COMISIÓN
AMBIENTAL
UNIVERSIDAD AUTÓNOMA
DE SANTO DOMINGO
"Per la vida"

Informe Técnico sobre el Proyecto Nordeste Sostenible, Código 22237, Licencia Ambiental 0563-24

Mtro. Luis Carvajal Núñez.
28/11/2024

Figura 20: Croquis del proyecto con camino interno para los camiones

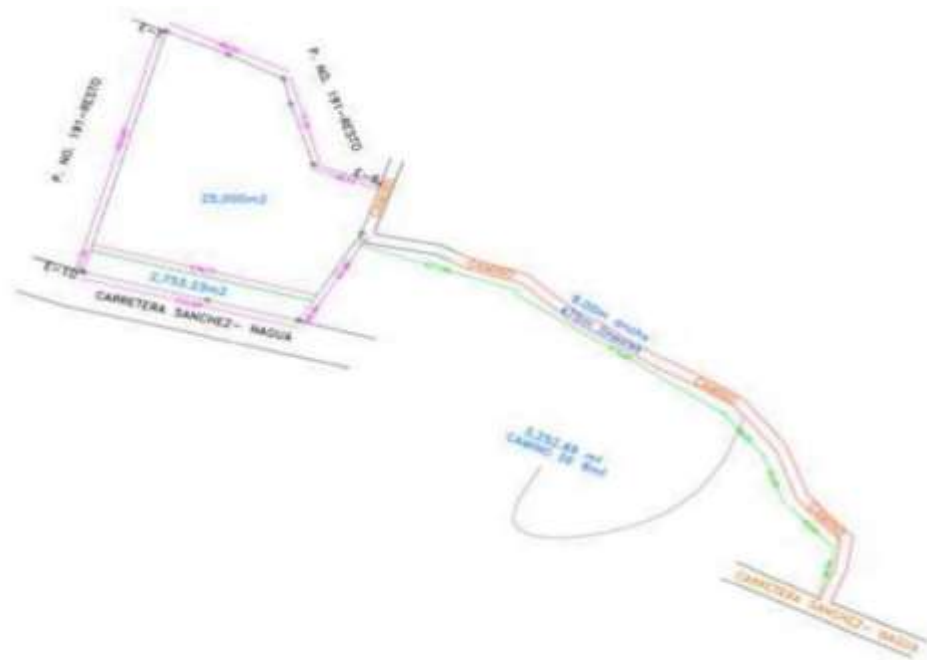
Además, al no considerar adecuadamente la zona de influencia del proyecto, ignorando una actividad tan importante y necesaria, como lo es el transporte de los residuos que serán manejados en la planta, usando el camino, que según el croquis del proyecto tiene 475 metros lineales y pasa a escasos metros del arroyo Agua Buena, es una violación al mandato de los Términos de Referencia (TdR) para la realización de estudio.

Al no considerar el camino interno por donde van a fluir los camiones cargados de los desechos (ver croquis y camino interno), era fácil omitir la fuente de agua y simplificar el estudio reduciendo el área de impacto a pocos metros del polígono de la parcela donde están las infraestructuras de manejo del proyecto, como lo plantea el acápite **2.1.1 Áreas de influencia del proyecto**, que define el área de influencia directa a 50 metros a la redonda y el área de influencia indirecta del proyecto a 200 metros a la redonda del área del proyecto (ver Imagen 1).

Llama poderosamente la atención que se omita esta realidad en el levantamiento hidrológico, debido a que esta toma de agua está aproximadamente a 120 metros, en la parte baja, de la zona definida como influencia indirecta. Y el camino interno por donde será el flujo de los camiones que transportan los desechos, que está bastante cerca de la fuente de agua, debería ser considerada como influencia directa, ya que es parte integral del proyecto y es una infraestructura vial intervenida con el proyecto.

En definitiva, La parte de influencia del proyecto *Nordeste Sostenible* debe incluir el área por donde se movilizarán los camiones, ya que es una parte importante del proyecto, que obviamente impactará el agua, por lo que, se impone una atención especial a esta fuente de agua subterránea, debido a que la misma puede ser afectada (Ver Imagen 3. croquis y camino interno del proyecto).

En la imagen anterior, del entorno del polígono de la parcela del proyecto, se puede sobreponer el croquis con los caminos internos o el Máster Plan (figura 20 y 21) y se podrá ver claramente que el camino por donde pasarán los camiones transportando los desechos estará ubicado a escasos metros de la toma de agua y del arroyo Agua Buena. Resulta, a todas luces incongruente, que un camino interno del proyecto, planificado para movilizar 400 toneladas de desechos cada día no haya sido considerado en la zona de influencia de este.
